Prot. Comune n. 7144 del 21/03/2025

Prot. AUBAC n. 3500 del 21/03/2025

Oggetto: Indizione della conferenza di servizi decisoria ex art. 14, co. 2, legge n. 241/1990 – Forma semplificata e modalità asincrona approvazione Progetto di Fattibilità Tecnico Economica A210PF “Condotta Rocca di Papa” Comune di Rocca di Papa (Rm). **Parere CdS.**

Fig. 5 - Piano Stralcio di Assetto Idrogeologico – Progetto di primo aggiornamento, Inventario dei fenomeni franosi e situazioni a rischio di frana – Autorità di Bacino del Fiume Tevere (Tavola 13 di 304). Stralcio fuori scala, in ciano il tracciato di progetto.

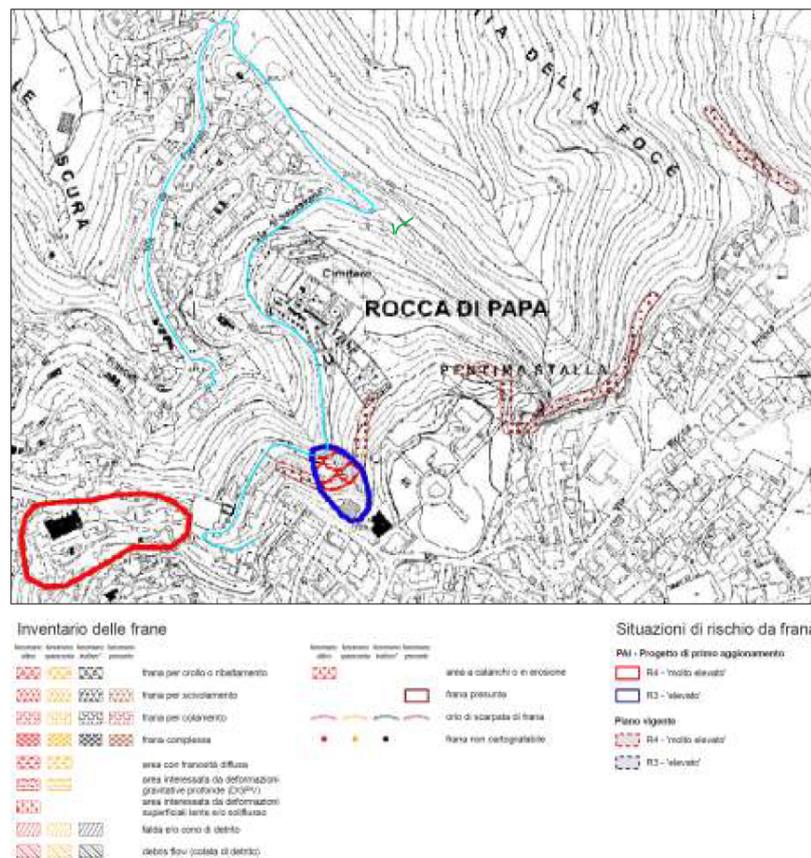
Dall'esame degli elaborati progettuali disponibili all'apposito link indicato nella nota di indizione e da un confronto degli stessi con le cartografie del sopraccitato PAI, risulta che **il tracciato della condotta in progetto interseca, per un breve tratto, la base di un'area classificata a rischio R3**, per la presenza di una frana complessa allo stato attivo, censita nella tav. n. 13 della Carta inventario dei fenomeni franosi del PAI, come anche correttamente rappresentato nella Relazione geologica allegata al progetto.

Si raccomanda, comunque, di predisporre ed attuare un programma di manutenzione e di monitoraggio, al fine di controllare e garantire nel tempo la funzionalità e durabilità della condotta in progetto, evitando in ogni modo perdite idriche in corrispondenza del fenomeno franoso censito dal PAI.
